**AVIS RELATIF À LA PROTECTION
CONTRE LES EVENTUELS EFFETS NOCIFS ET NUISANCES
PROVOQUÉS PAR LES RAYONNEMENTS NON IONISANTS
GÉNÉRÉS PAR DES ANTENNES ÉMETTRICES STATIONNAIRES**

Commune : RIXENSART - Exploitant : PROXIMUS

Référence exploitant : 02GDR_01

Rapport n° 2726 / 2023

Figure 1 : Vue en plan des lieux de séjour et des points de contrôle

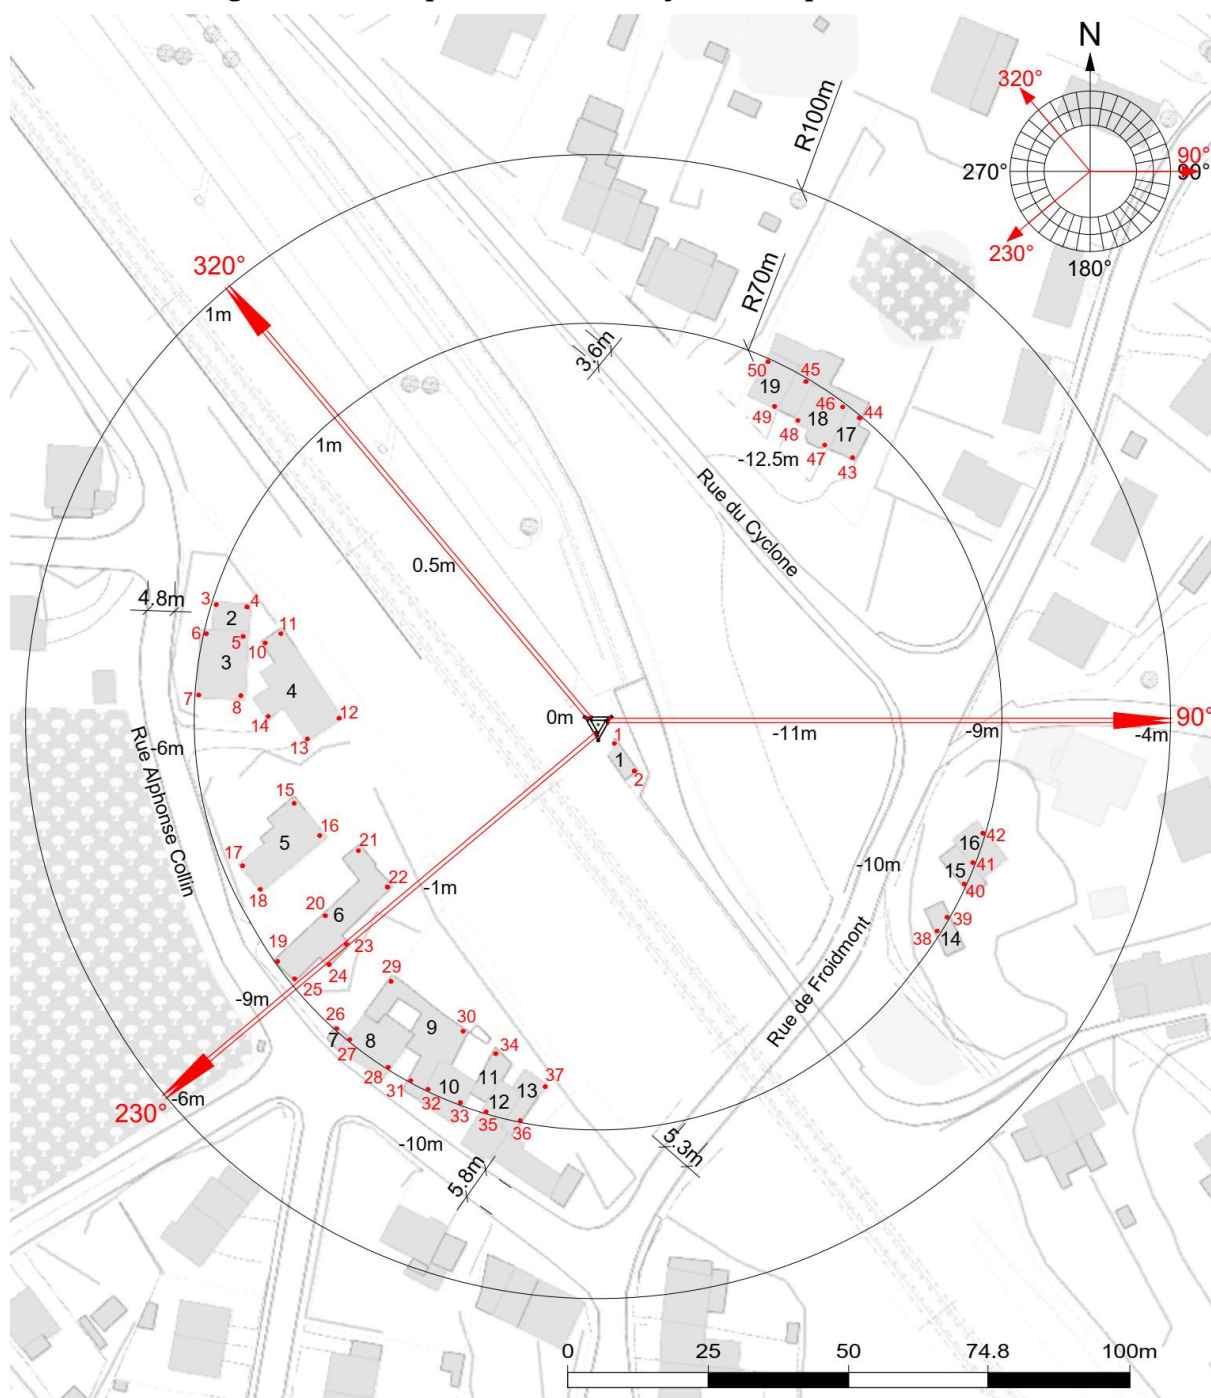
N° point de contrôle	LS	Atténuation (dB)	Indice d'exposition relatif à la limite par installation IE_i
16	LS5	3,0	0,011
23	LS6	3,0	0,011
20	LS6	3,0	0,011
29	LS9	3,0	0,010
15	LS5	3,0	0,009
13	LS4	3,0	0,008
11	LS4	3,0	0,008
24	LS6	3,0	0,008
22	LS6	3,0	0,008
21	LS6	3,0	0,008
30	LS9	3,0	0,007
14	LS4	3,0	0,007
10	LS4	3,0	0,006
34	LS11	3,0	0,006
12	LS4	3,0	0,006
18	LS5	3,0	0,005
6	LS3	3,0	0,005
7	LS3	3,0	0,005
8	LS3	3,0	0,004
17	LS5	3,0	0,004
25	LS6	3,0	0,004
19	LS6	3,0	0,004
26	LS7	3,0	0,004
5	LS3	3,0	0,004
4	LS2	3,0	0,004
27	LS8	3,0	0,004
42	LS16	3,0	0,004
37	LS13	3,0	0,004
41	LS16	3,0	0,004
31	LS9	3,0	0,004
28	LS8	3,0	0,004
32	LS10	3,0	0,003
43	LS17	3,0	0,003
40	LS15	3,0	0,003
47	LS18	3,0	0,003

En ce qui concerne les antennes de l'installation mentionnées dans le tableau 1, la distance maximale à laquelle la limite pourrait être atteinte, à l'extérieur, est égale à 94,4 m. S'il n'y a pas de LS à une distance inférieure, les antennes respectent forcément la limite d'immission.

Dans le cas des LS situés à l'intérieur des bâtiments, une atténuation d'obstacle est prise en compte et il en résulte que la distance maximale à laquelle la limite pourrait être atteinte se réduit à 66,8 m.

Figure 2 : Vue en plan des installations d'antennes dans un rayon de 300 mètres autour de l'installation faisant l'objet de la demande d'avis

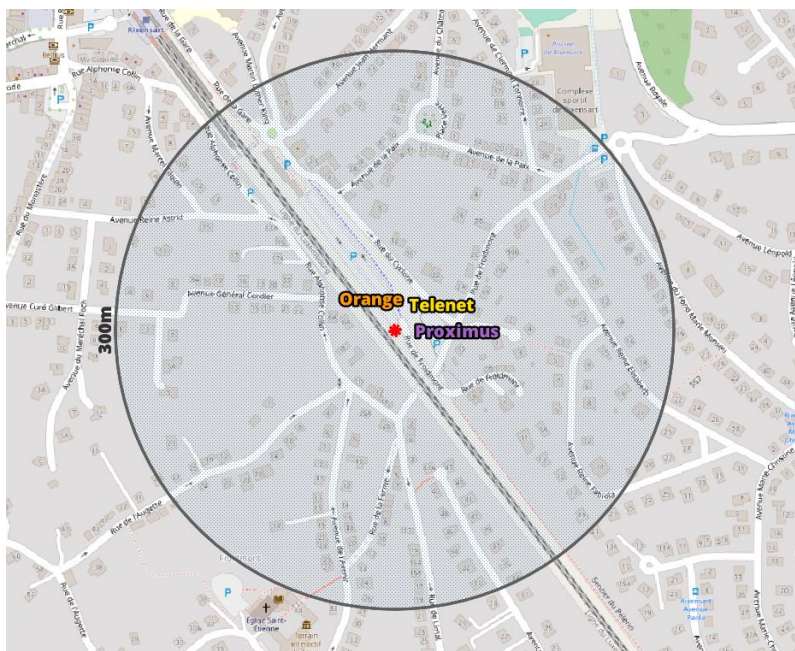
Compte tenu du nombre d'installations localisées dans la figure 2, il apparaît que l'intensité du rayonnement électromagnétique généré, dans les lieux de séjour situés à proximité de l'installation référencée dans le paragraphe 2, par l'ensemble des antennes émettrices stationnaires de l'ensemble des exploitants du même site d'antennes émettrices stationnaires respecte la limite fixée à l'article 4, § 2 du décret.
